**Artikel:** Rapport des experts Rothpletz, Rohn et Buchi sur la formation des fissures dans la galerie sous pression de l'usine de Ritom des CFF (suite)  
**Autor:** [s.n.]  
**DOI:** <https://doi.org/10.5169/seals-36586>

des experts Rothpletz, Rohn et Buchi  
sur la formation des fissures dans la galerie sous  
pression de l'usine de Ritom des CFF

Fig. 6. — Profils-types prévus. — 1 : 75.

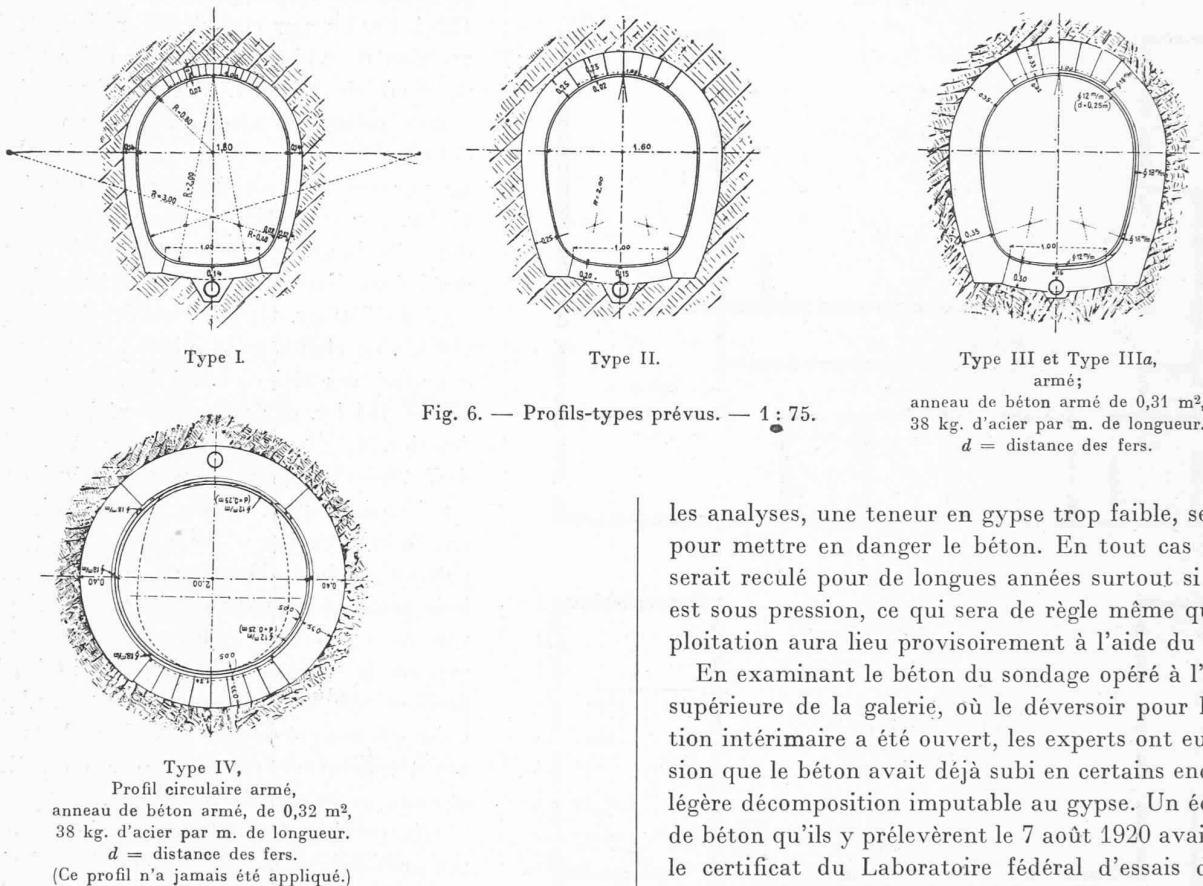
Il nous faut revenir sur les types de galerie dont on a réellement fait usage (fig. 6).

Des quatre types prévus dans le plan N° 223 des C. F. F., Profils de galerie, on n'a appliqué que les types ovales N°s I à III ayant 1,6 m. de largeur et 2,0 m. de hauteur dans œuvre. Le type IV, de forme circulaire, au diamètre de 2,0 m., avec épaisseur de paroi de 40 cm. et armature de 38 kg. par m. le long de l'intrados, n'a pas été exécuté. Proportionnellement à la longueur totale de la galerie,

Ainsi que nous l'avons déjà dit, les variations de la roche entre Valle et le château d'eau ont été beaucoup plus fréquentes qu'on ne l'avait présumé. La longueur effective des types les plus forts ne correspond par conséquent plus, et l'écart est considérable, aux longueurs qui figuraient dans le projet.

On a lieu d'être quelque peu surpris de constater que malgré l'état défavorable de la roche, il n'a été fait aucun usage du type IV, alors qu'on aurait dû, semble-t-il y recourir dans une plus large mesure que ne le prévoyait le projet. Voici évidemment la raison de cette apparente contradiction: la direction des travaux, s'inspirant de l'opinion courante à cette époque, était persuadée que la

maçonnerie en béton était surtout destinée à l'établissement d'un tube lisse qui, d'une part, recevrait l'enduit et, d'autre part, transmettrait simplement à la masse rocheuse la pression intérieure de l'eau sous forme de pression radiale. On s'était dit que le béton pourrait facilement transmettre cette pression de 4,5 kg. au maximum, par cm<sup>2</sup> à la roche, et que cette dernière, même là où elle était déchirée ou feuilletée; serait parfaitement en état de la supporter. L'enduit intérieur n'avait d'autre rôle à jouer que celui de couche étanche et, pour qu'il pût résister, le cas échéant, à la pression extérieure, une fois la galerie vidée, il fut muni d'une légère armature et d'un ancrage. Les déclarations des intéressés et la lettre déjà citée que le directeur local des travaux a adressée au service de l'électrification, lettre qui a eu pour effet l'adoption de l'enduit Rabitz non prévu à l'origine, font foi que telle était bien la manière dont on envisageait alors la question. Toutes ces suppositions quant à la transmission de la pression intérieure étaient erronées comme nous le démontrerons plus loin, mais c'est à cause de cette opinion que le choix des types de galerie n'a été déterminé que d'après la puissance présumée de la pression extérieure.

Ce choix a été fait par le directeur local des travaux d'accord avec le conducteur des travaux du lot. Le service de l'électrification à Berne ne s'est pas livré à l'examen spécial et approfondi du choix des types.
